Avis délibéré
de la Mission régionale d'autorité environnementale
Provence-Alpes-Côte d'Azur

sur le projet de réaménagement du domaine skiable de la
station de Chabanon, à Selonnet (04)

**N° MRAe
015855/A P**

Figure 3 : Evolution prévue du schéma de fonctionnement de la neige de culture - source : étude d'impact

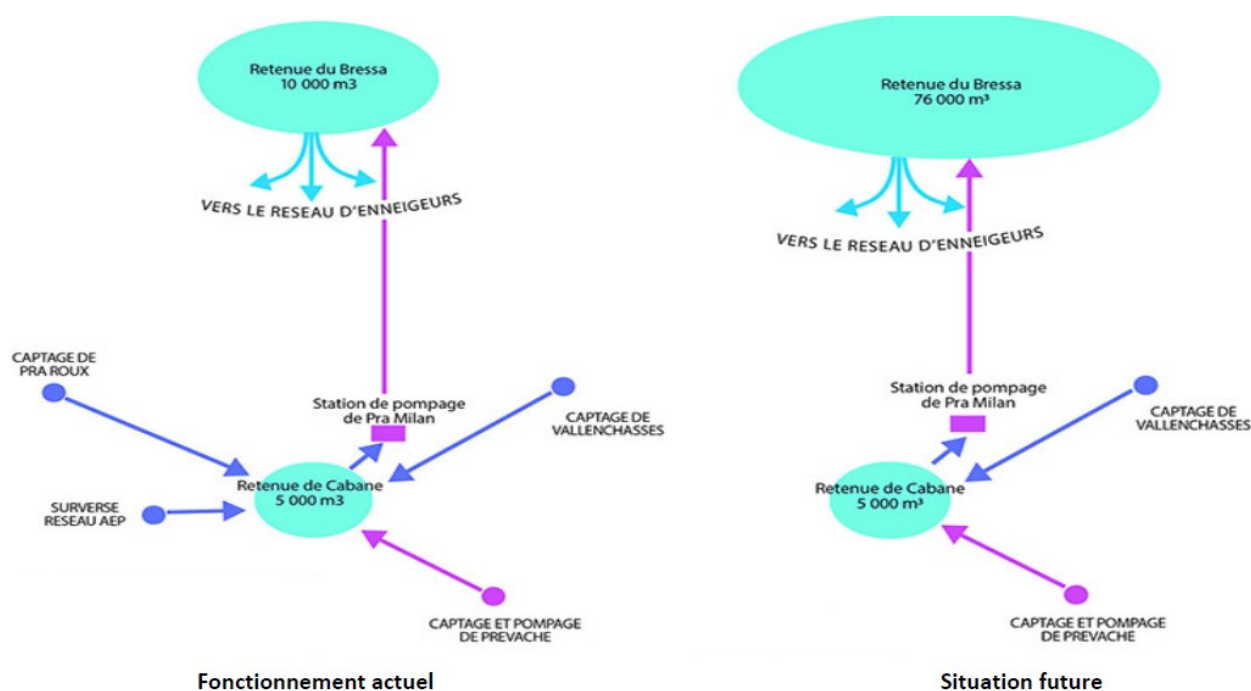
La MRAe constate que les volumes prélevés auront une incidence forte sur l'hydrologie du cours d'eau avec potentiellement une aggravation des étiages et de leur durée. La création ou l'augmentation de la capacité des retenues d'altitude peut entraîner un déséquilibre du système hydrique dans les têtes de bassin. En aval des retenues, le risque de gel des cours d'eau est régulier et le débit minimal biologique peut ne pas être respecté dans certains cas.

La MRAe recommande d'étayer l'analyse des incidences du projet sur les ressources en eau et de sa vulnérabilité au changement climatique, et de revoir la justification du projet au regard de ces éléments complétés..
